Number	G9-4
Score	58 / 487
Rank	37位

減点ポイント(不良例)

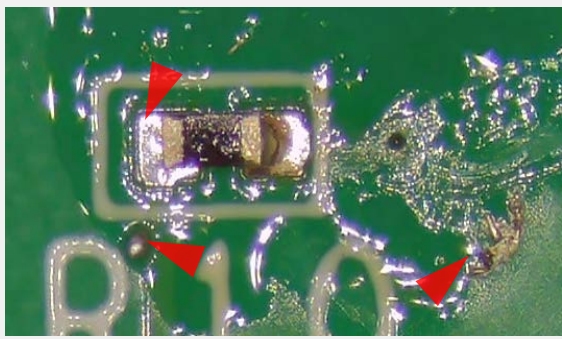
はんだ不足
IPC-A-610G 8.3.2を参照

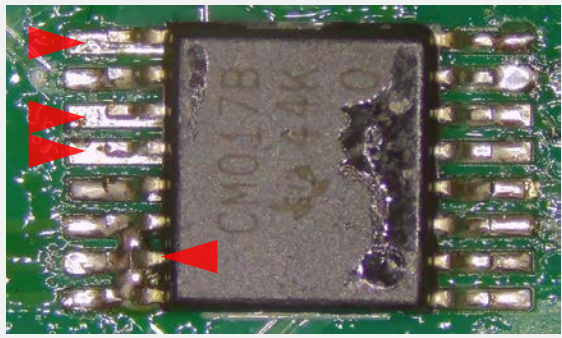
はんだ不足&はんだボール&FOD
IPC-A-610G 8.3.2, 5.2.7.1, 10.6.2を参照

はんだブリッジ&はんだ不足
IPC-A-610G 5.2.7.2, 8.3.5を参照
